标题: 92 滑油恒温器升级		
<b>AG-SB-2021-03-C-CN</b>	生效日期: 2021.07.22	符合性分类:  <b>A—强制</b> <b>B—推荐</b> <b>C -选择</b>
适用性		
机型与型号:  所有旋翼机型号	受影响序列号:  所有旋翼机型号	
以当前版本或后续版本的维护保养手册为准。		见 AutoGyro 网站。
<p>此表是 AutoGyro GmbH 针对产品使用中发现需要采取遏制或整改措施的问题作出的回应， 或作为飞机改造公司的服务信息。</p> <p><a href="mailto:airworthiness@auto-gyro.com">寻求帮助请联系 airworthiness@auto-gyro.com</a>。</p> <p>此中文翻译仅为参考，实际操作请以英文原版为准</p>

### 本服务通告的原因及概述（问题的原因（如已知））

### III 型恒温器（及前一个版本的恒温器，更换过程相同）

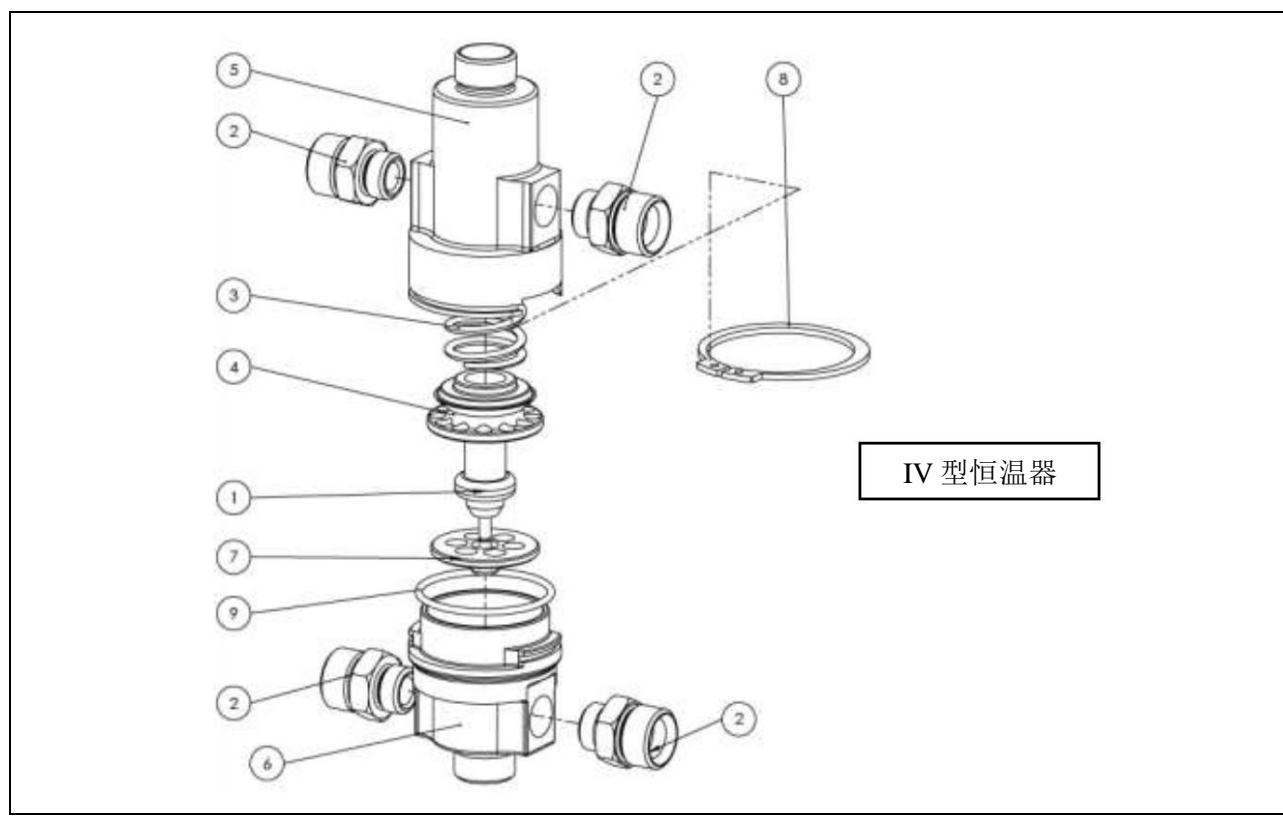
5. 拆卸固定恒温器两个半壳体（1）及（3）的螺钉（8）和螺母（9）。
6. 分开两个半壳体，露出恒温器（4）。
7. 拆卸恒温器（4），装上替换件（48159）。
8. 确保恒温器两个半壳体的配合面干净无油脂，按原来的装配重新安装螺钉（8）和新的 M5 SI 螺母（9）（除非放行工程师认为剩下的有效尼龙扭矩依然有效）。

### IV 型恒温器

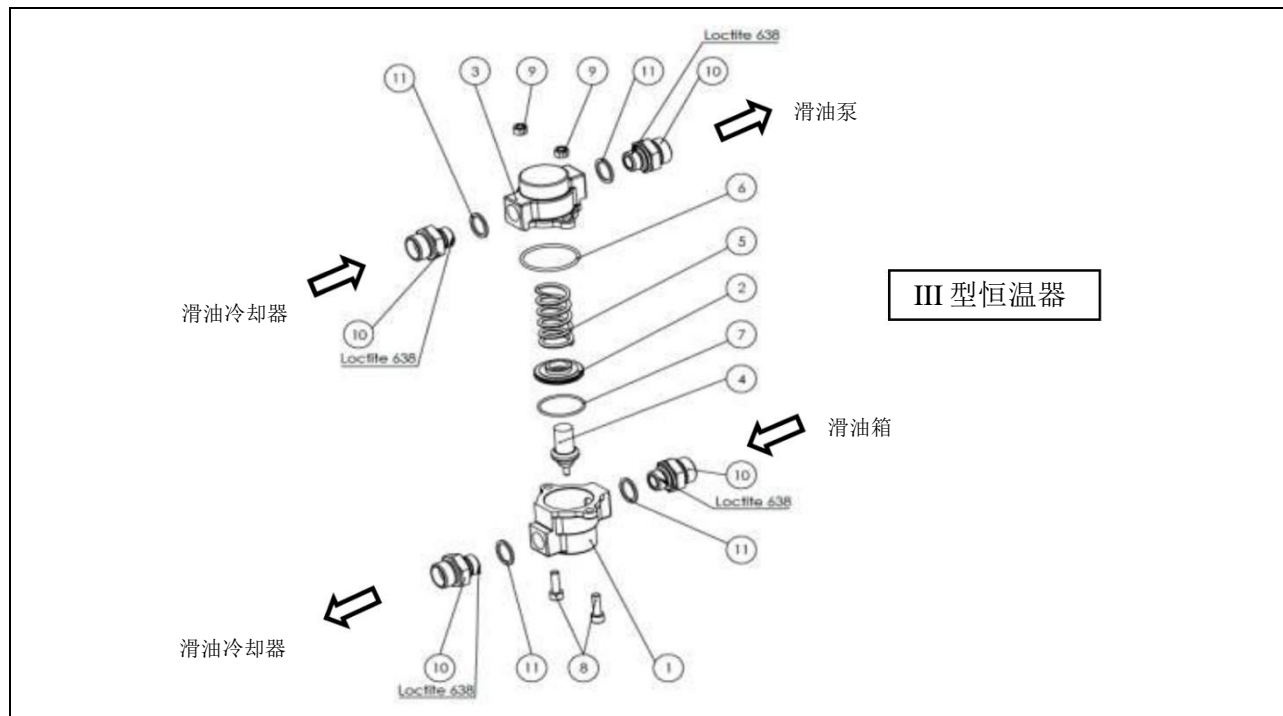
9. 拆卸固定恒温器两个半壳体（5）及（6）的弹性挡圈（8）。
10. 分开两个半壳体，露出恒温器（1）。
11. 拆卸恒温器（1），装上替换件（48159）。
12. 确保恒温器两个半壳体的配合面干净无油脂，按原来的装配重新安装弹性挡圈（8）。
